3号機原子炉注水停止試験時の全α（HEPAフィルタ通過前の ダスト）検出について

2022年2月14日

東京電力ホールディングス株式会社

検出要因②：PCV内の湿潤環境の変化

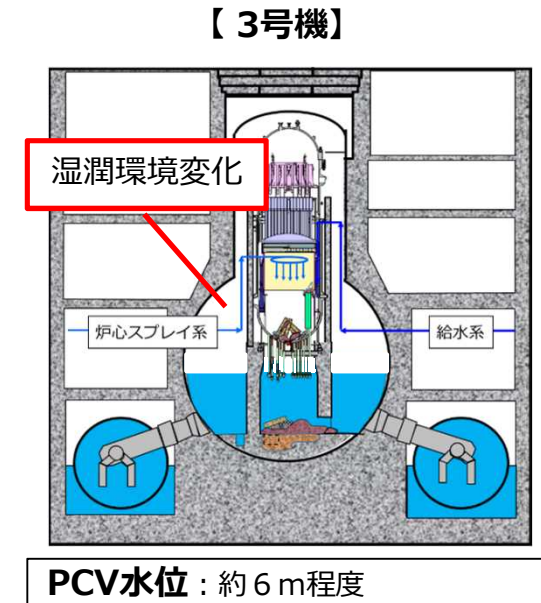
【コメント内容】
 3号機原子炉注水停止試験時に、今回全aが初めて検出されたが、これは
 どういったことなのか検討すること

- PCV内が湿度低下することで、全aの微粒子が飛散しやすくなった可能性。
 - ✓ これまでの注水停止試験において、2号機と3号機で注水停止中のダスト（HEPAフィルタ通過前）試料で全aが検出されている。
 - ✓ 2号機では、注水停止中にD/W圧力の緩やかな低下が確認されており、PCV内が湿度低下（水蒸気圧が低下：湿度低下）した可能性がある。
 - ✓ 3号機のD/W圧力は、ほぼ大気圧であり注水停止中の変化はなかったが、一部γ核種濃度の上昇も確認されており、2号機と同様に、PCV内が湿度低下した可能性がある。
